東京電力株式会社
東通原子力発電所

原子炉設置許可申請書の一部補正の
概要について

平成22年11月
原子力安全・保安院

3. 地盤

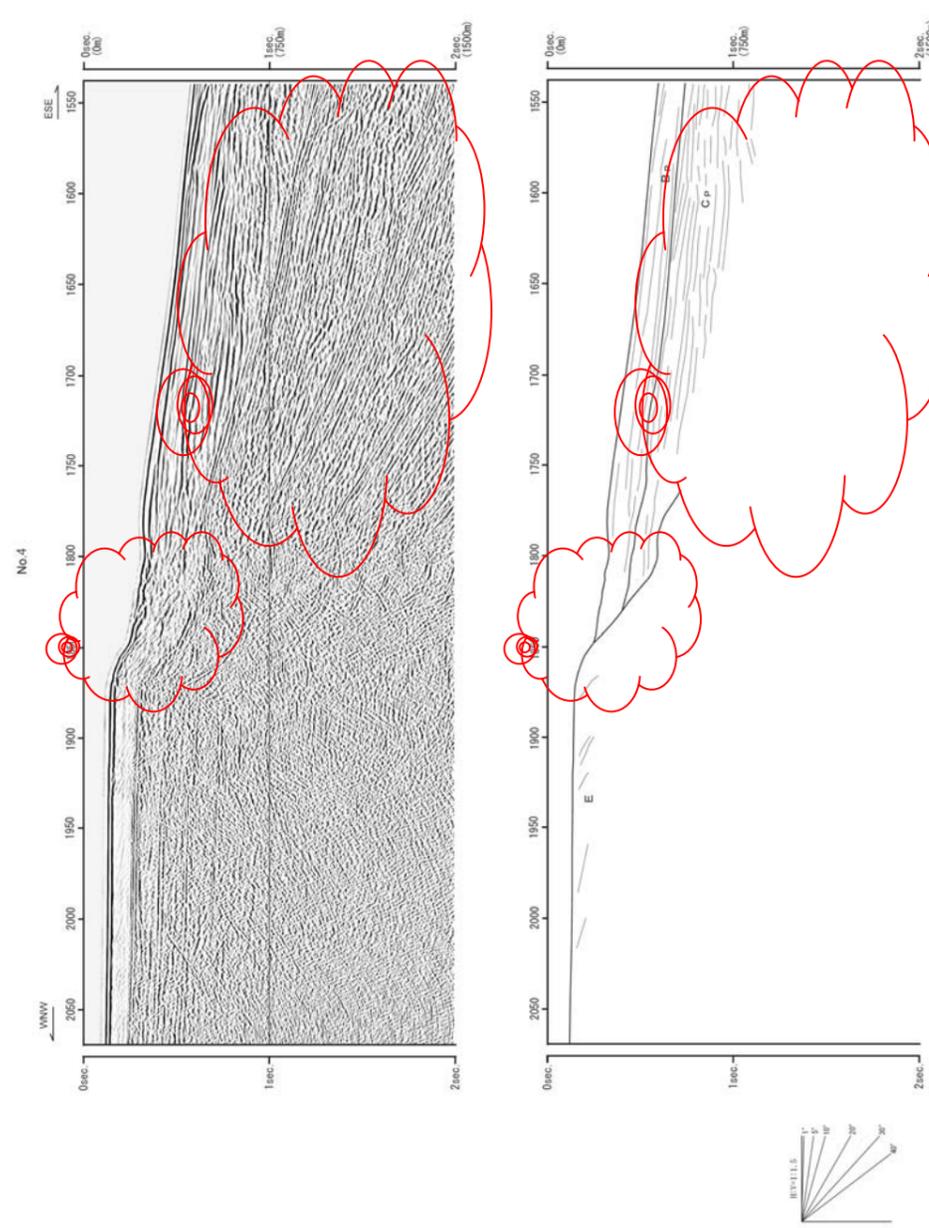
補正前	補正後
<p>3.4 敷地の地質・地質構造</p> <p>3.4.2 調査結果</p> <p>3.4.2.3 敷地の地質構造</p> <p>(3) 敷地の断層に認められる変状</p> <p>(中略)</p> <p>以上のように、変状は、連続する断層の一部の区間に限って生じており、走向方向の<u>連続性に乏しい</u>こと、地表付近で変状が認められる断層は、地下深部で破碎部が固結している箇所が多く、活断層に特徴的な繰り返しの活動によって形成される断層破碎部及び断層ガウジを伴うシャープな断層面は認められないこと、第四系基底面の段差及び小断裂のずれの量が小規模であり、活断層に特徴的な繰り返しの活動（累積変位）が認められないこと、第四系中の変位基準に高度差を生じている範囲が断層の近傍に限定されていること等の特徴が認められる。</p> <p>したがって、<u>変状は、地震を発生させる活断層によるものではなく、地下浅部における局所的な現象と判断される。</u></p> <p>変状の成因については必ずしも特定の成因に断定はできないが、主に岩盤劣化部の膨張・収縮及び地震動による受動変位によって生じた可能性が高いと考えられる。</p> <p>岩盤劣化部の膨張・収縮は、断層近傍の膨潤性粘土鉱物を含む岩盤劣化部が、地下水位の低下・上昇等によって乾燥あるいは吸水し、劣化部の幅や厚さ、上載圧等の条件に応じて地表付近の岩盤劣化部に体積変化が生じ、変状が生じたとする考えである。しかし、原子炉施設は岩盤劣化部を除去した新鮮な岩盤に設置することや、発電所の稼動期間中に原子炉施設基礎地盤が体積変化を生じるような極度の含水状態の変化は起こらないこと等から、原子炉施設設置後に岩盤の膨張・収縮による変状は発生しないと判断される。</p> <p>また、地震動による受動変位は、敷地周辺で発生した地震の地震動によって、断層近傍の地表付近の岩盤劣化部が上下方向に変位し、変状が生じたとする考えである。しかし、原子炉施設は岩盤劣化部を除去した新鮮な岩盤に設置すること、原子炉施設基礎地盤は基準地震</p>	<p>3.4 敷地の地質・地質構造</p> <p>3.4.2 調査結果</p> <p>3.4.2.3 敷地の地質構造</p> <p>(3) 敷地の断層に認められる変状</p> <p>(中略)</p> <p>以上のように、変状は、連続する断層の一部の区間に限って生じており、走向方向の<u>分布が限定的である</u>こと、地表付近で変状が認められる断層は、地下深部で破碎部が固結している箇所が多く、活断層に特徴的な繰り返しの活動によって形成される断層破碎部及び断層ガウジを伴うシャープな断層面は認められないこと、第四系基底面の段差及び小断裂のずれの量が小規模であり、活断層に特徴的な繰り返しの活動（累積変位）が認められないこと、第四系中の変位基準に高度差を生じている範囲が断層の近傍に限定されていること等の特徴が認められる。</p> <p><u>これらの特徴に加え、敷地内及び敷地近傍の後期更新世の段丘面に高度不連続は認められず、変動地形も認められないことから、変状は、耐震設計上考慮すべき活断層によるものではないと判断される。</u></p> <p>変状の成因については、<u>地震動による受動変位や岩盤劣化部の膨張・収縮によって生じた可能性が考えられる。</u></p> <p>地震動による受動変位は、地震動によって岩盤表層付近の劣化部が変位し、変状が生じたとする考えである。しかし、地質調査結果に基づく以下の理由から、<u>変状発生の成因である可能性は低いと考えられる。</u></p> <p>① <u>変状は一部の断層の一部区間に認められているが、変状が地震動によるものであれば、敷地内の限られた場所によって影響が大きく異なるとは考え難い。</u></p> <p>② <u>海岸に近い場所では比較的新しい時期の変状が認められているのに対して、内陸側に位置する断層では同じ時期に変状が認められないが、変状が地震動によるものであれば、敷地内の限られた場所によって影響が大きく異なるとは考え難い。</u></p> <p>③ <u>十和田キビダング火山灰層（約6万年前～約5万年前）以降の堆積物中に変状は認められていないが、約6万年前～約5万年前以降とそれ以前とで、地震動による敷地への影響が大きく異なるとは考え難い。</u></p>

3. 地盤

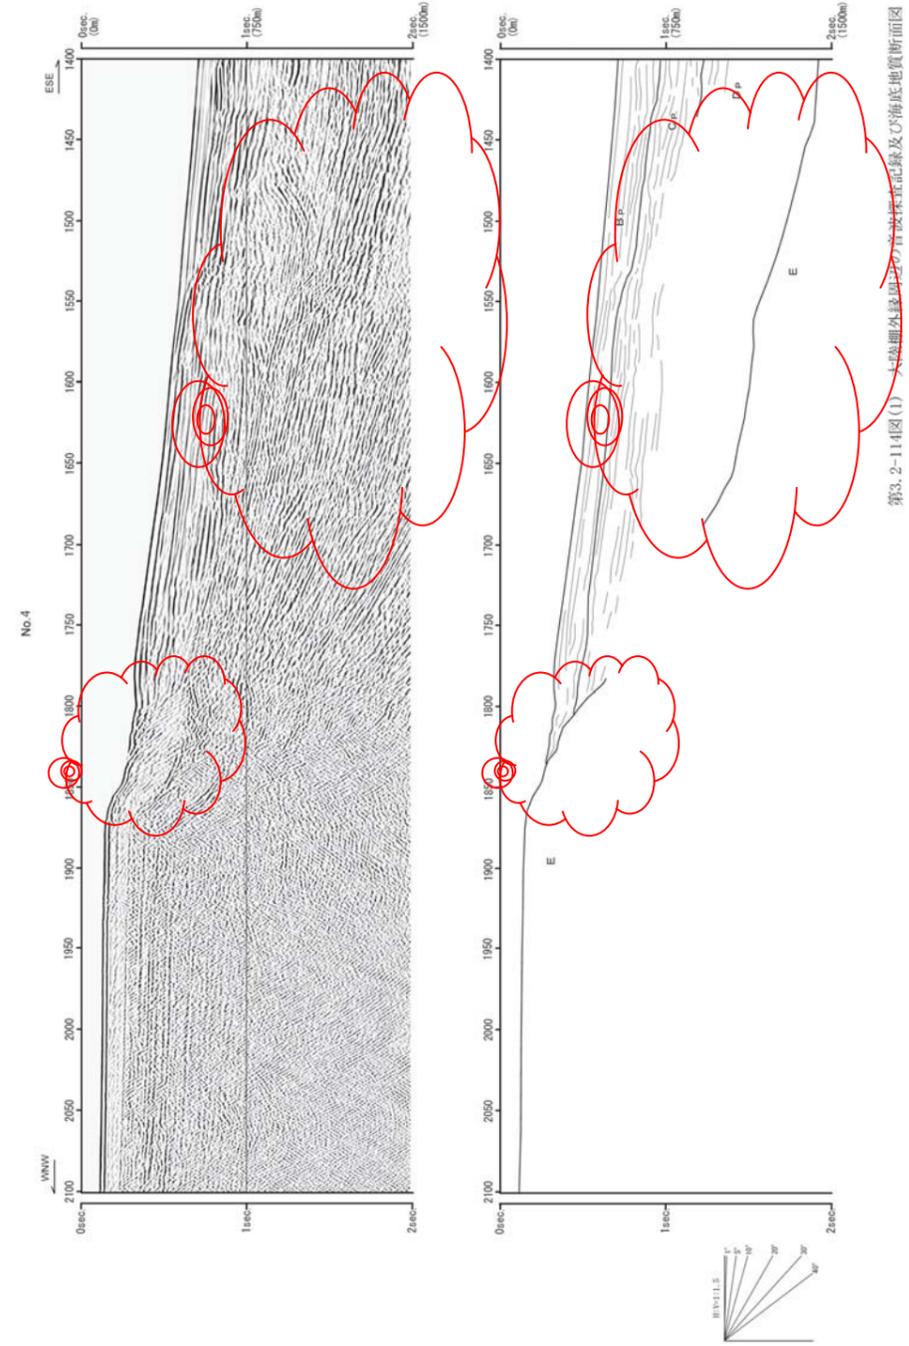
補正前

補正後

8. 電気設備

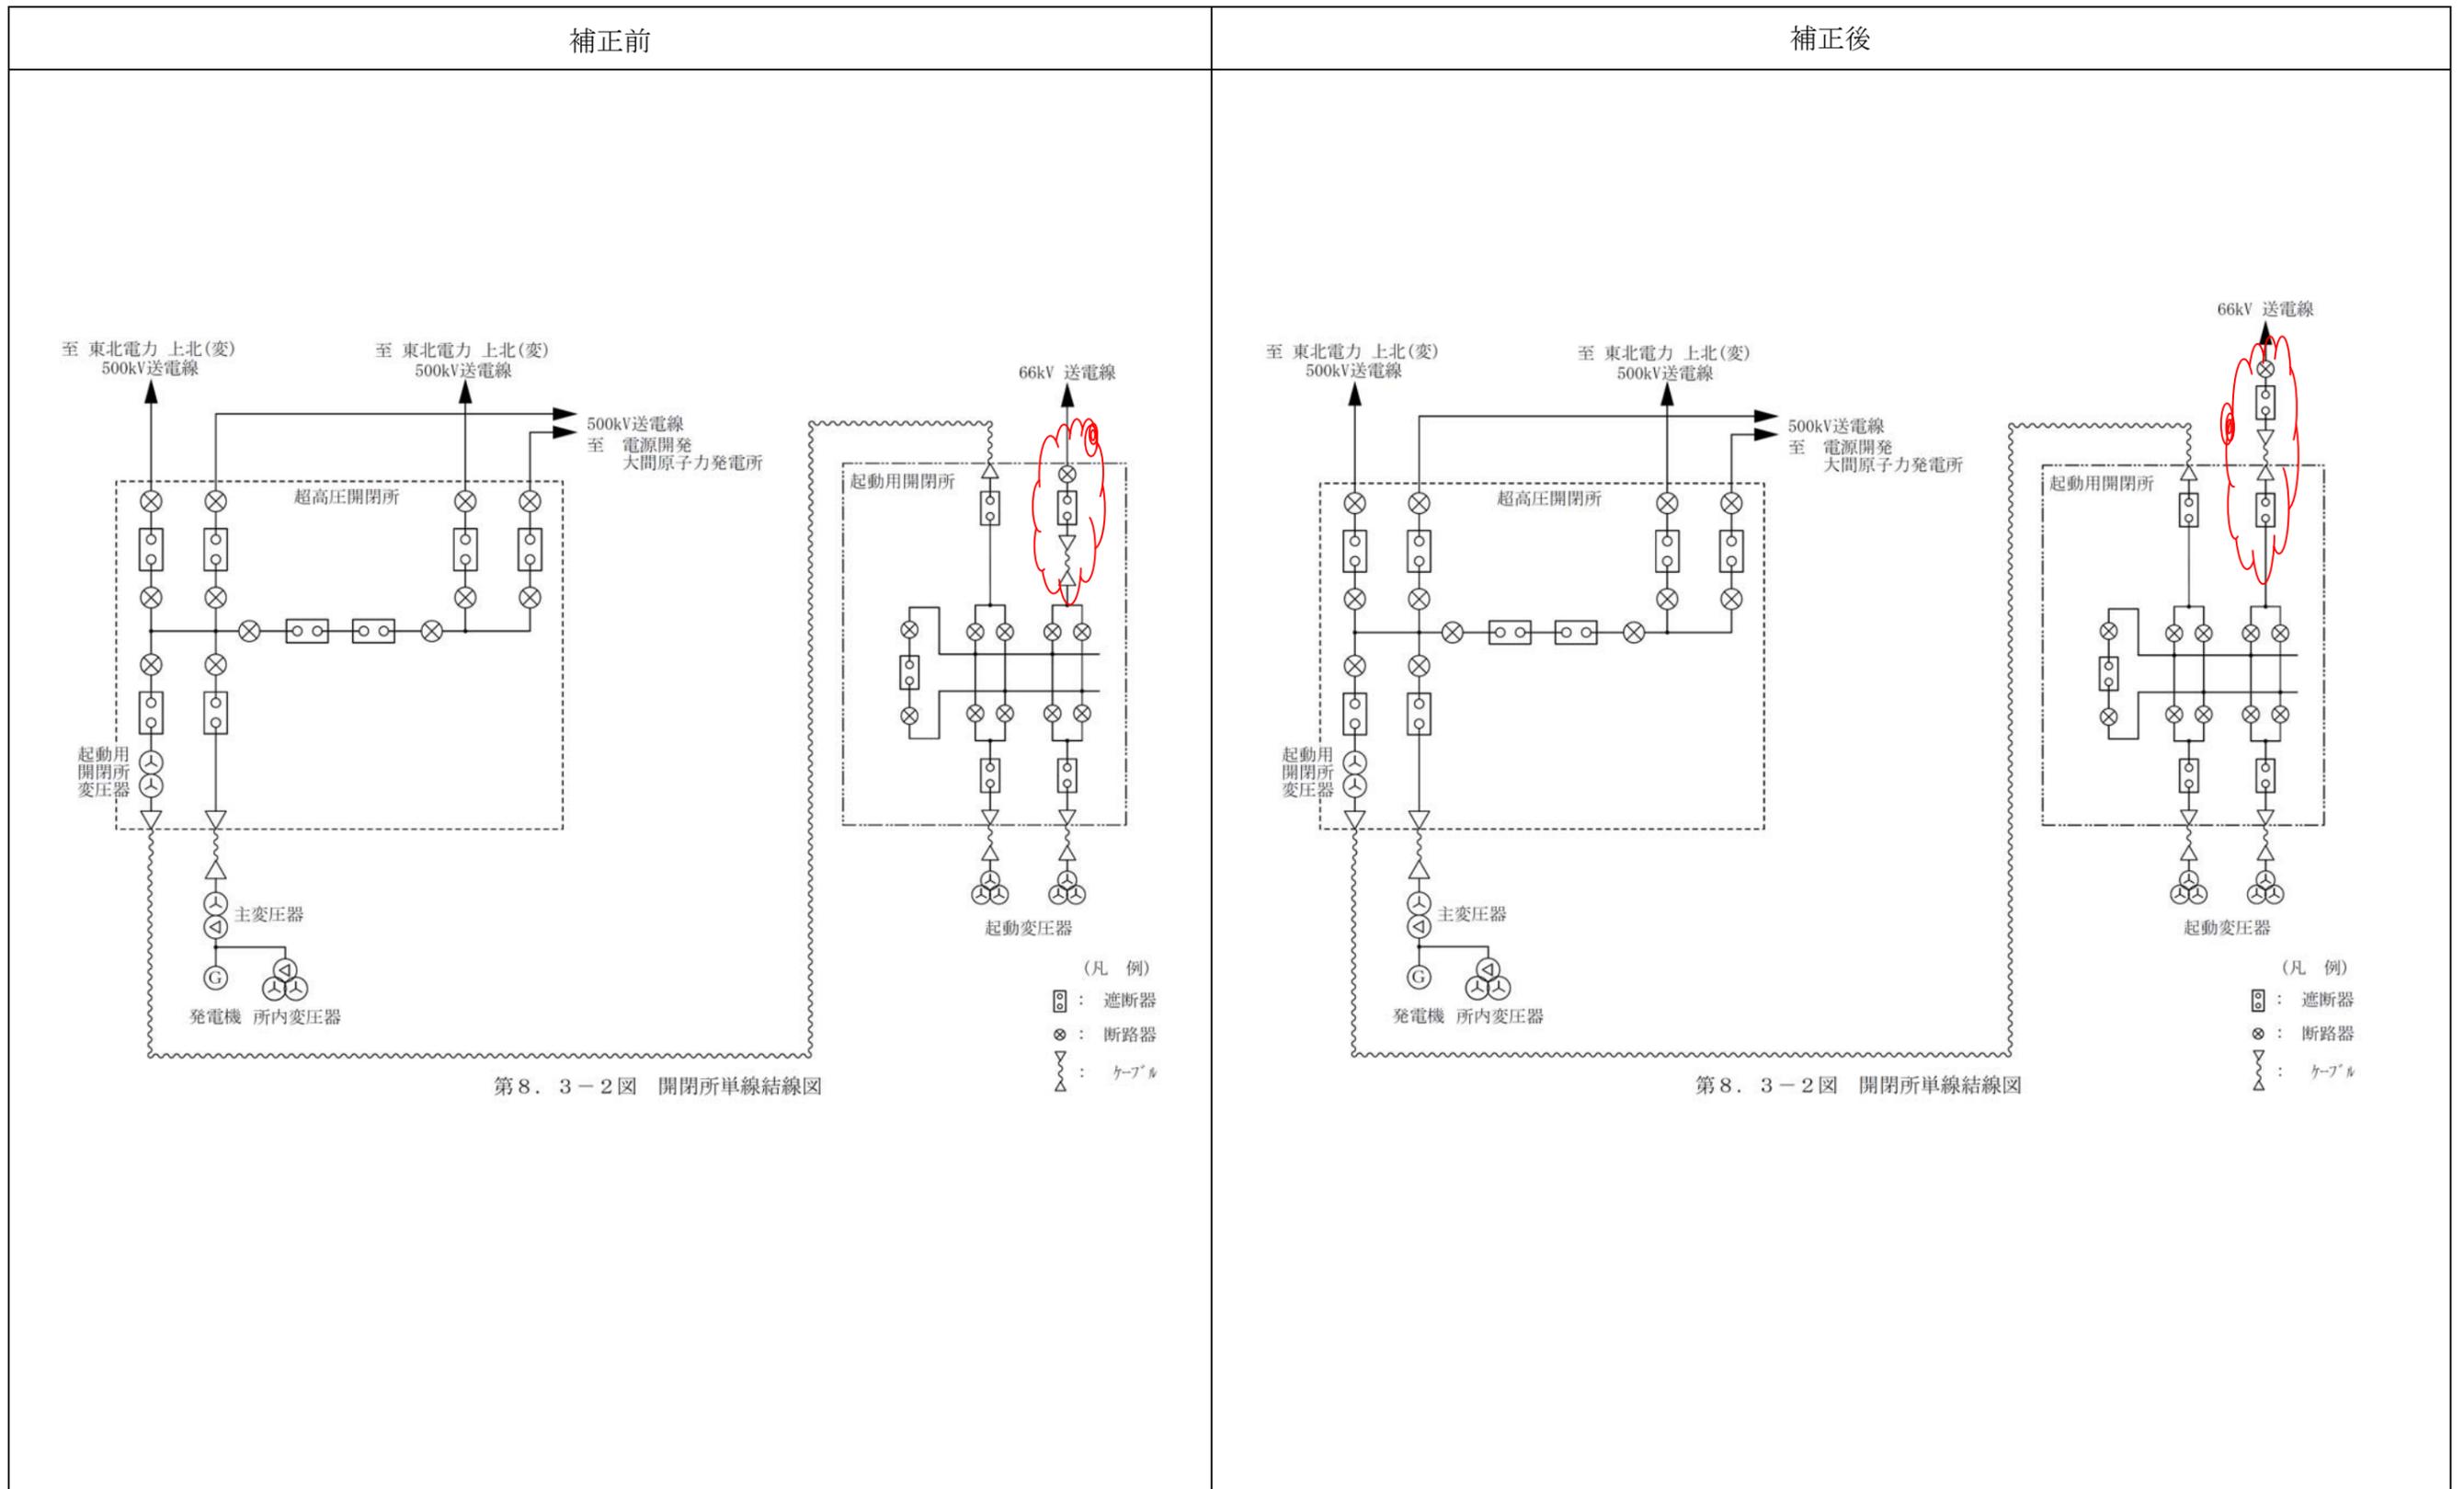
補正前	補正後																																				
<p data-bbox="626 432 1020 468">第8.4-1表 発電機主要仕様</p> <table data-bbox="290 548 1029 1108"><tr><td>形式</td><td>横軸円筒回転界磁 3 相同期発電機</td></tr><tr><td>台数</td><td>1</td></tr><tr><td>容量</td><td>約1,565,000kVA</td></tr><tr><td>力率</td><td>約0.9 (遅れ)</td></tr><tr><td>電圧</td><td>約27kV</td></tr><tr><td>相数</td><td>3</td></tr><tr><td>周波数</td><td>50Hz</td></tr><tr><td>回転速度</td><td>1,500rpm</td></tr><tr><td>冷却法</td><td>固定子 水及び水素ガス冷却 回転子 水素ガス冷却</td></tr></table>	形式	横軸円筒回転界磁 3 相同期発電機	台数	1	容量	約1,565,000kVA	力率	約0.9 (遅れ)	電圧	約27kV	相数	3	周波数	50Hz	回転速度	1,500rpm	冷却法	固定子 水及び水素ガス冷却 回転子 水素ガス冷却	<p data-bbox="1952 426 2347 462">第8.4-1表 発電機主要仕様</p> <table data-bbox="1596 541 2335 1102"><tr><td>形式</td><td>横軸円筒回転界磁 3 相同期発電機</td></tr><tr><td>台数</td><td>1</td></tr><tr><td>容量</td><td>約1,675,000kVA</td></tr><tr><td>力率</td><td>約0.9 (遅れ)</td></tr><tr><td>電圧</td><td>約27kV</td></tr><tr><td>相数</td><td>3</td></tr><tr><td>周波数</td><td>50Hz</td></tr><tr><td>回転速度</td><td>1,500rpm</td></tr><tr><td>冷却法</td><td>固定子 水及び水素ガス冷却 回転子 水素ガス冷却</td></tr></table>	形式	横軸円筒回転界磁 3 相同期発電機	台数	1	容量	約1,675,000kVA	力率	約0.9 (遅れ)	電圧	約27kV	相数	3	周波数	50Hz	回転速度	1,500rpm	冷却法	固定子 水及び水素ガス冷却 回転子 水素ガス冷却

形式	横軸円筒回転界磁 3 相同期発電機																																				
台数	1																																				
容量	約1,565,000kVA																																				
力率	約0.9 (遅れ)																																				
電圧	約27kV																																				
相数	3																																				
周波数	50Hz																																				
回転速度	1,500rpm																																				
冷却法	固定子 水及び水素ガス冷却 回転子 水素ガス冷却																																				
形式	横軸円筒回転界磁 3 相同期発電機																																				
台数	1																																				
容量	約1,675,000kVA																																				
力率	約0.9 (遅れ)																																				
電圧	約27kV																																				
相数	3																																				
周波数	50Hz																																				
回転速度	1,500rpm																																				
冷却法	固定子 水及び水素ガス冷却 回転子 水素ガス冷却

第8.3-3図 所内単線結線図

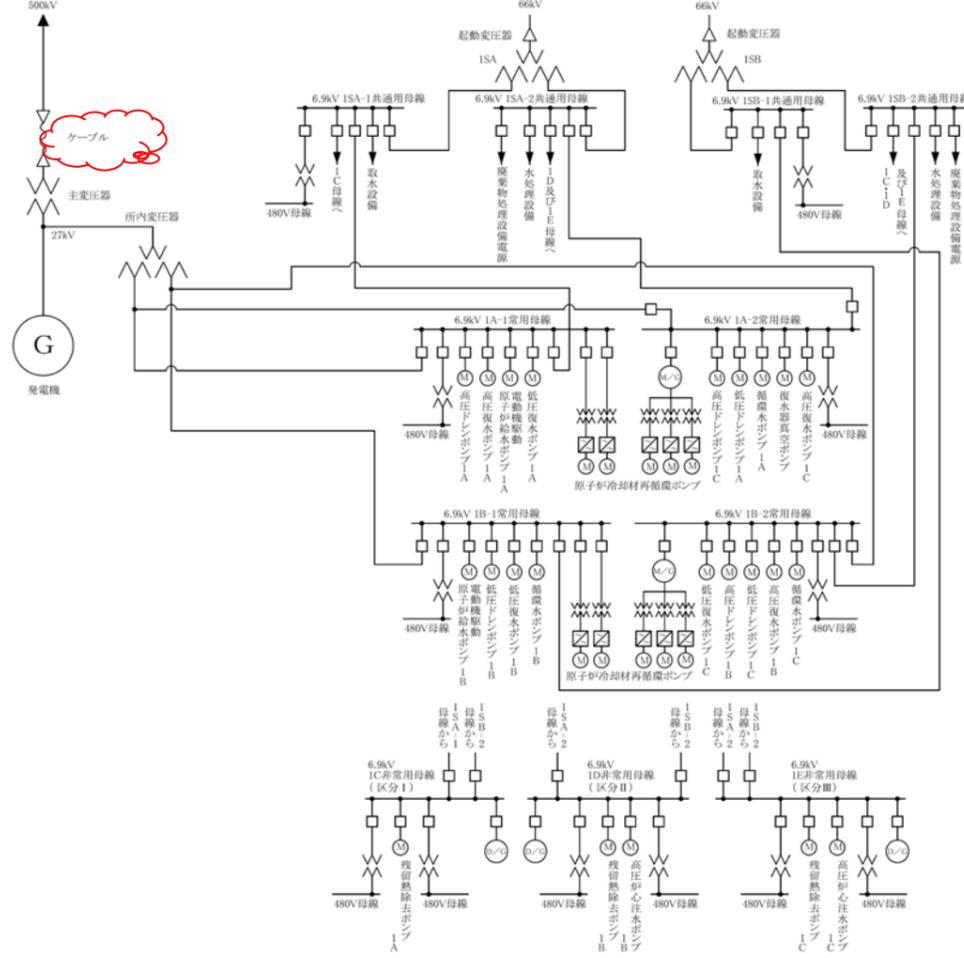
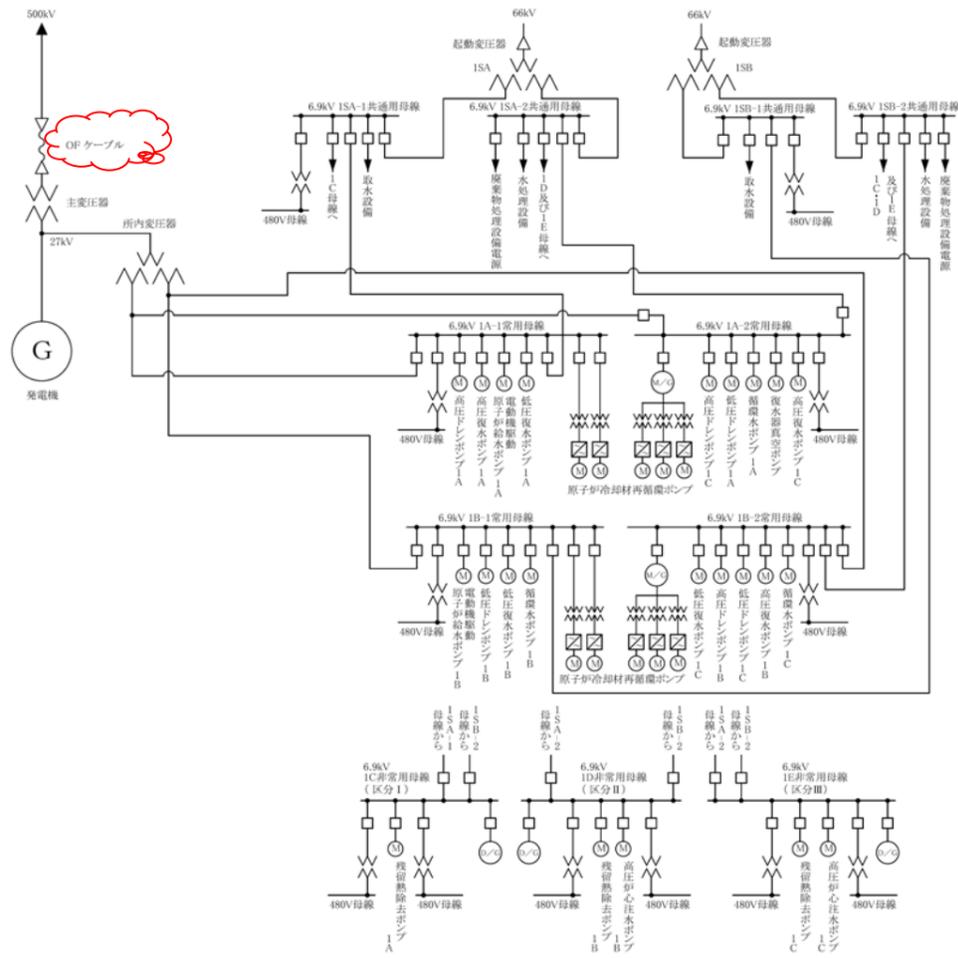
補正前

補正後
